CORPORACIÓN AUTÓNOMA REGIONAL DEL CENTRO DE ANTIOQUIA **11905**

RESOLUCIÓN No. 7 9 9 8 **10100**

**"POR LA CUAL SE MODIFICA LA LICENCIA AMBIENTAL OTORGADA
MEDIANTE LA RESOLUCIÓN 5288 DE JULIO 3 DE 2002"**

Figura No. 2 Planta del depósito "Rancho de Lata"

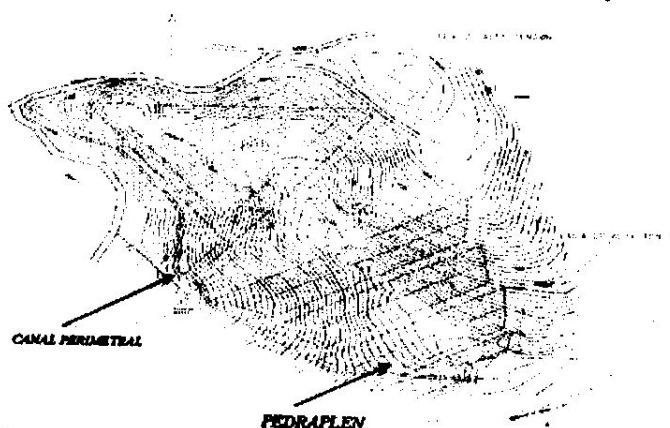
Sitio No 1: Para las adecuaciones antes descritas es necesario hacer excavaciones de materiales que deben ser dispuestos en sitios adecuados para tal fin. Teniendo en cuenta que en la zona de influencia del proyecto no existen zonas autorizadas para ello, existe una restricción para la circulación de las volquetas por la vía principal y que dentro del lote pueden adecuarse depósitos sin alterar significativamente las condiciones del lugar. Se requiere el traslado del material de excavación a un sitio ubicado en la parte posterior de la casa principal de la Finca La Pradera, conocida con el nombre de Rancho de Lata.

En la figura No. 2 se presenta la planta del depósito de sobrantes, y en la Figura No. 3 se presentan las secciones del depósito y el perfil del canal perimetral.
